FELDKIRCHEN / DONAU
MARKTGEMEINDE

Optimierung Retentionsraum Eferdinger Becken

Überströmstrecken /Variantenrechnungen

Ergebnis Variante 02

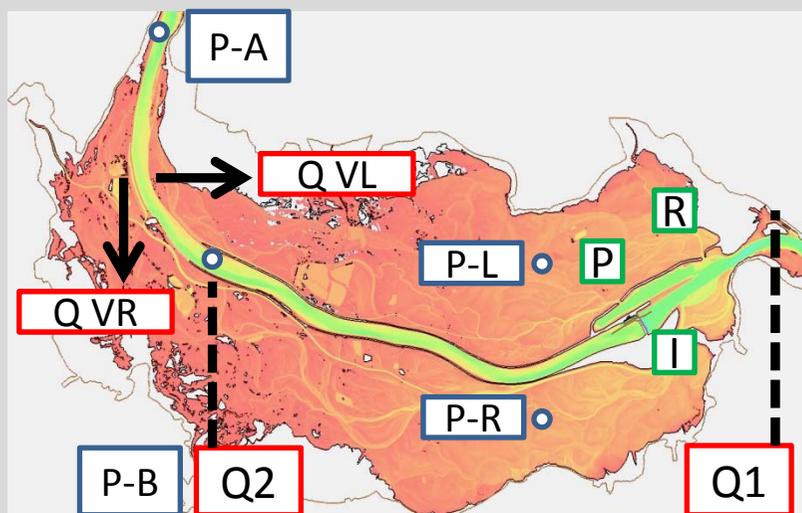
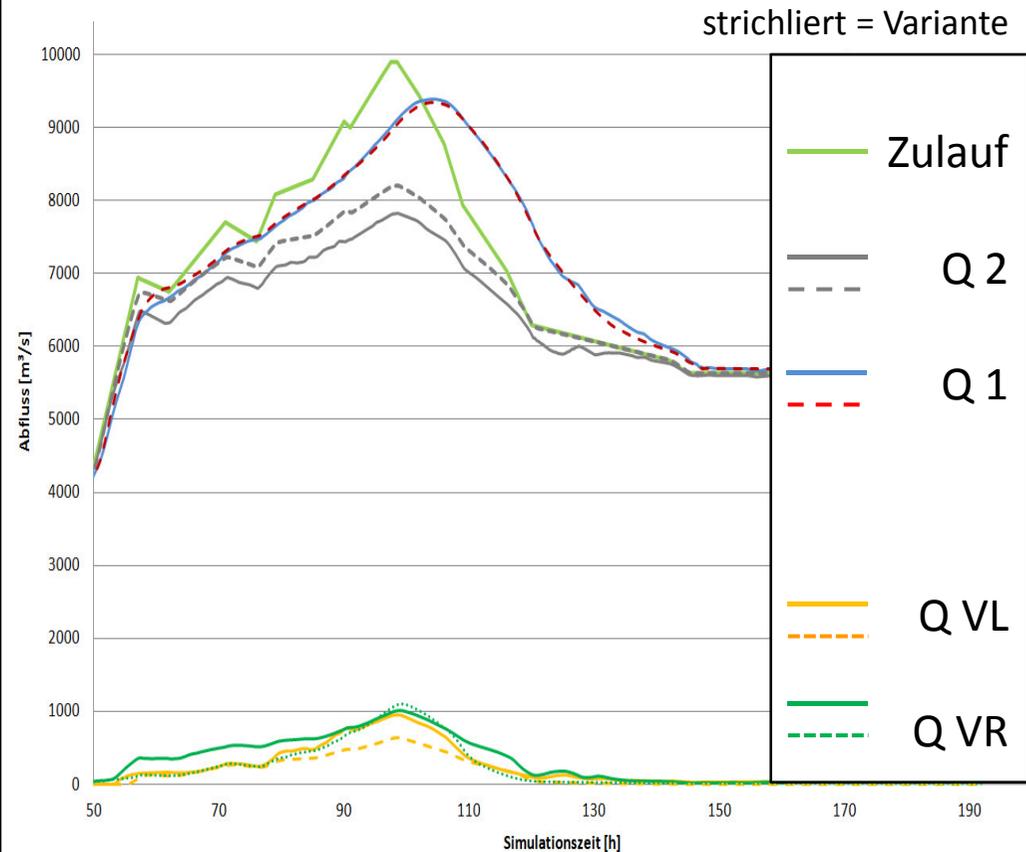
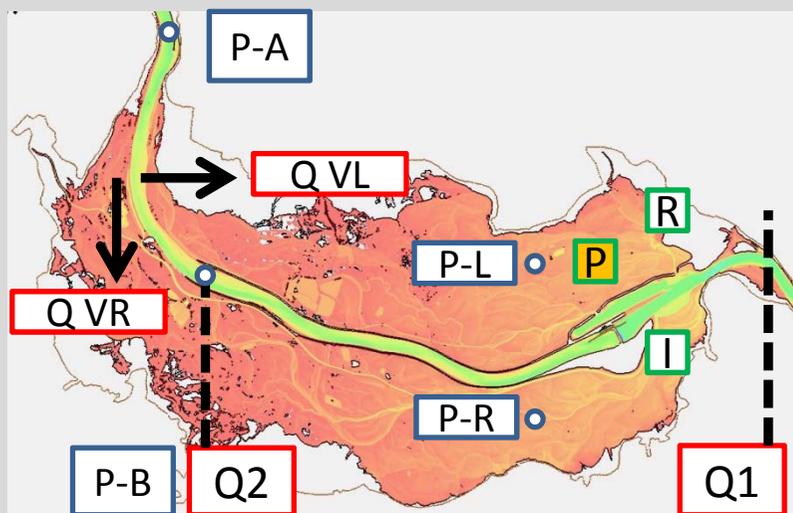
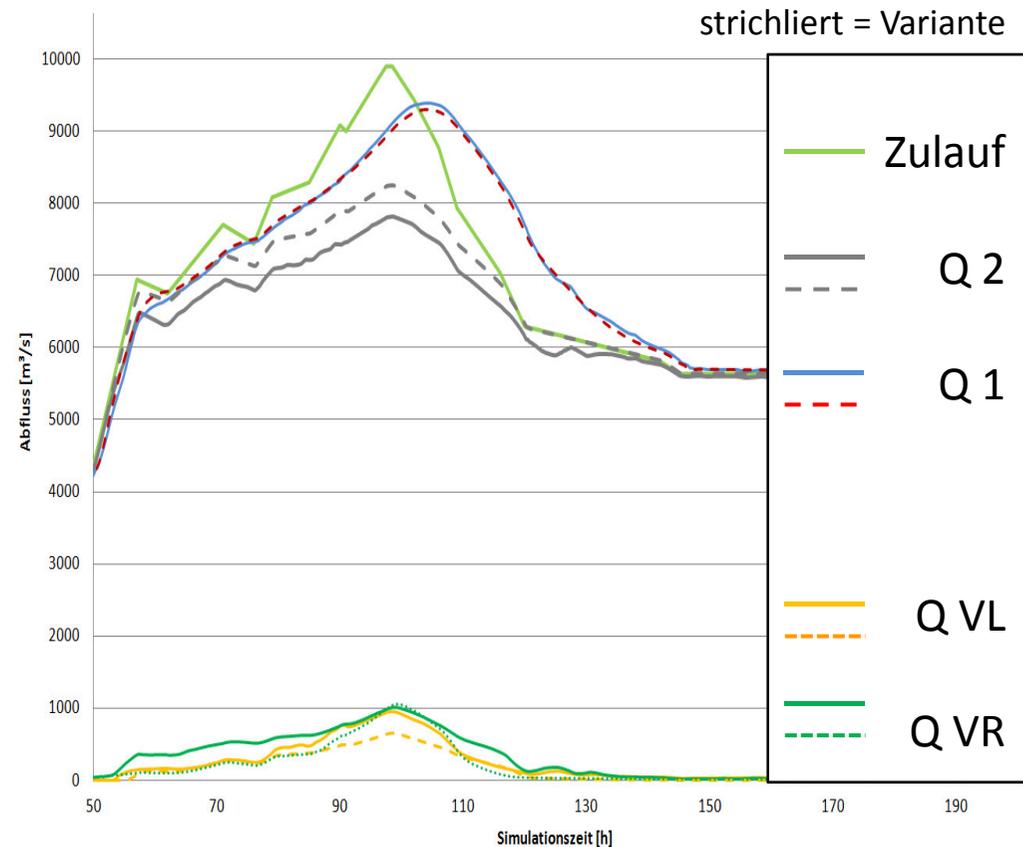
- 1- Sowohl bei der Variante 2, 3 als auch 4 ist trotz Erhöhung der Überströmstrecke die Ausuferung am rechten Ufer bei der Hochwasserspitze höher als ohne Erhöhung der Überströmstrecken;
das erscheint mir unplausibel.

Der Grund warum am rechten Ufer trotz Aufhöhung der Spitzenabfluss etwa dem Wert ohne Aufhöhung gleicht liegt darin, dass

- a) es am rechten Ufer oberhalb der Überströmstrecke eine natürliche Ausuferungsstrecke gibt, die wir NICHT aufgehöhht haben
- b) es durch die Aufhöhung der Überströmstreckenaufhöhung zu einer Anhebung der Hochwasserspiegel in der Donau kommt
- c) durch die erhöhten Donauwasserspiegel am rechten Ufer auch die natürliche Überströmmenge höher ist als im Bestand, d.h. über die ausgebildete ÜSS fließt weniger, aber über die natürliche Uferkante mehr und das gleicht sich etwa aus.

Ergebnis Variante 04

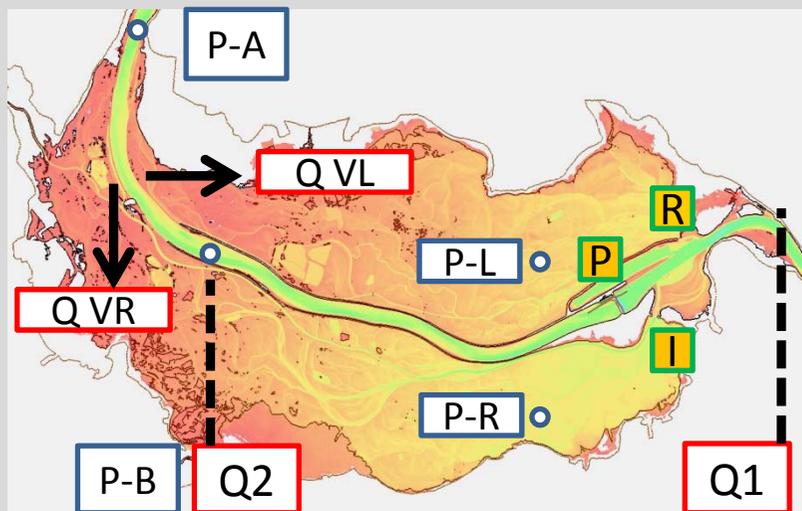
- Sowohl bei der Variante 2, 3 als auch 4 ist trotz Erhöhung der Überströmstrecke die Ausuferung am rechten Ufer bei der Hochwasserspitze höher als ohne Erhöhung der Überströmstrecken.
- Bei der Variante 4 sind bei den Pegel L und R Erhöhungen um ca. 3 m gegeben. Dies vermutlich weil die Zubringer „verschlossen“ wurden.

- 2- Bei der Variante 4 sind bei den Pegel L und R Erhöhungen um ca. 3 m gegeben. Dies vermutlich weil die Zubringer „verschlossen“ wurden.
Besprochen haben wir eigentlich nur den Rückfluss von der Donau zu unterbinden, der „Verschluss“ müsste sich somit auf einer Höhenkote mit dem Wasserstand in der Donau befinden, damit kein ungewollter Rückstau stattfindet, bzw streben wir ja einen Abfluss von ca. 1.000 m³ entlang der Überströmstrecken an.
Dies müsste man noch berücksichtigen.

Beim Abflussmodell Variante 04 wurden die Zubringermündungen wie Sie richtigerweise schreiben verschlossen und zwar dauern, OHNE STEUERUNG. Der dadurch eintretende Wasserspiegelanstieg im EB von ca. 3,0m führt natürlich zu einer massiven Erhöhung des Rückhaltevolumens und damit zur dargestellten Abminderung der HW Spitze.

Würde man die Zubringermündungen so verändern, dass es ab einer fix eingestellten Höhenkote wiederum zu einem Rückfluss aus dem Eferdinger Becken in die Donau kommt, und dabei der IST Bestandwasserspiegel im EB nicht überschritten wird kommt es darauf an, wieviel Hochwasser über die Zubringer zurückströmt und wie breit diese fixe Kante für die Rückströmung in die Donau sein kann.

z.Bsp. haben wir gemessen, dass die Innbachmündung ca. 100m breit ist. Zur Wellenspitze strömen über den Innbach etwa 970m³/s in die Donau zurück. Bei einer Breite von 100m würde sich eine Überfallhöhe von 3,60m einstellen (errechnet nach der Formel von Poleni – können wir Ihnen in einem Gespräch genau zeigen wie das geht, ganz einfach). D.h. wird die Zubringermündung auf einer fixen Höhe verschlossen braucht das Wasser eine Höhendifferenz von ca. 3,6 – 4,0m damit es zu einem kompletten Überfall aus dem Eferdinger Becken in die Donau kommt. Diese Höhendifferenz ist aber nicht erreichbar, weil im Abflussmodell eine Höhendifferenz von ca. 0,2m ausgewiesen wird. Damit stellt sich kein vollkommener Überfall ein und die hydraulische Leistungsfähigkeit der Innbachmündung wird stark sinken und der Wasserspiegel im EB wieder ansteigen.

Eine Hochwasserbewirtschaftung bedingt daher eine GESTEUERTE Einrichtung, welche bis zu einem gewissen Zeitpunkt die Zubringermündung verschliesst und damit die Rückströmung aus der Donau verhindert. Ab einem gewissen Zeitpunkt muss dann die Zubringermündung geöffnet werden und der Durchflussquerschnitt frei für den Ausfluss über die Innbachmündung in die Donau geöffnet werden.
